平陆县 100MW 农光互补光伏发电项目

监理工程师通知单

编号: ZHJL-JLTZ-PL-120

主题: 2024 年 8 月 30 日, 建设单位、监理单位以及总包单位对西沟 A1、A2、A3 区初验收检查发现以下需要消缺项:

1

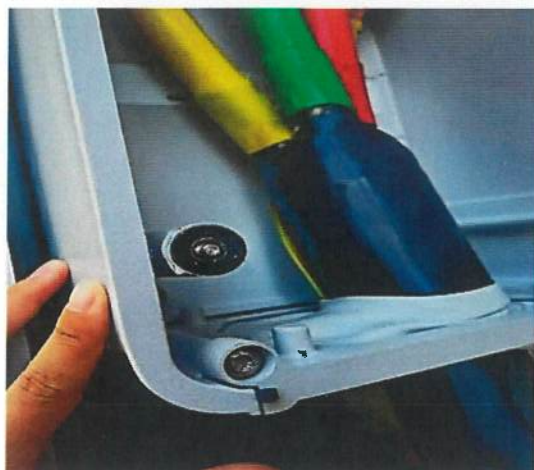
0703逆变器内部防火封堵未做。

4

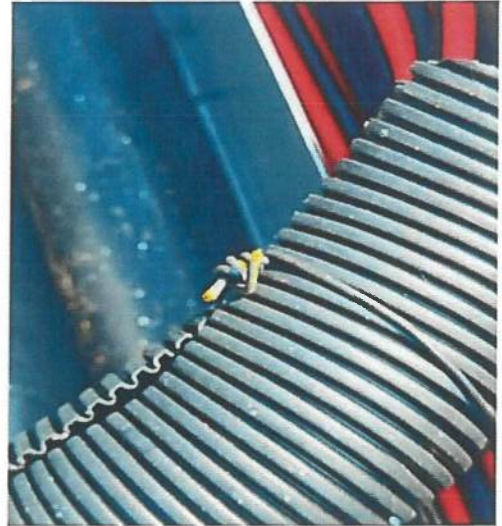
0703逆变器, 螺栓损坏。

7

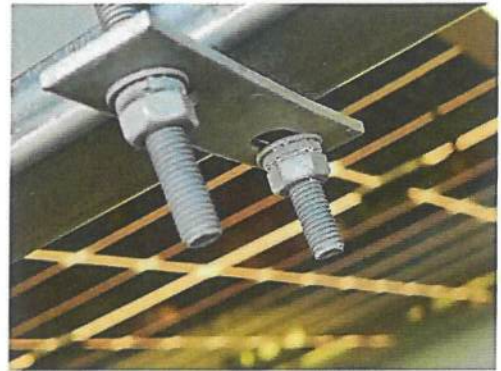
0701逆变器箱门外观破损。

8

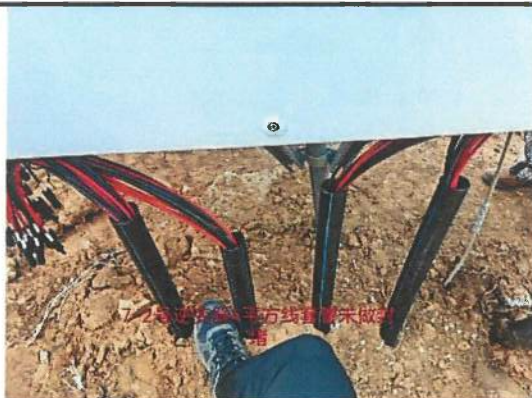
070313压块未做双螺母。多数，属于质量通病

11

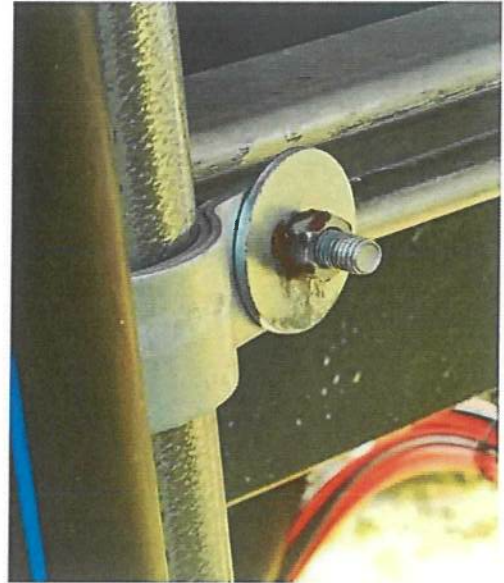
070314压块倾斜。

12

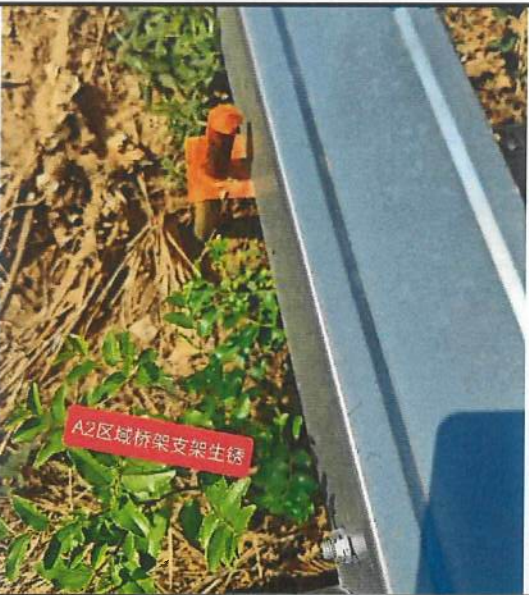
0701逆变器后站螺栓生锈。
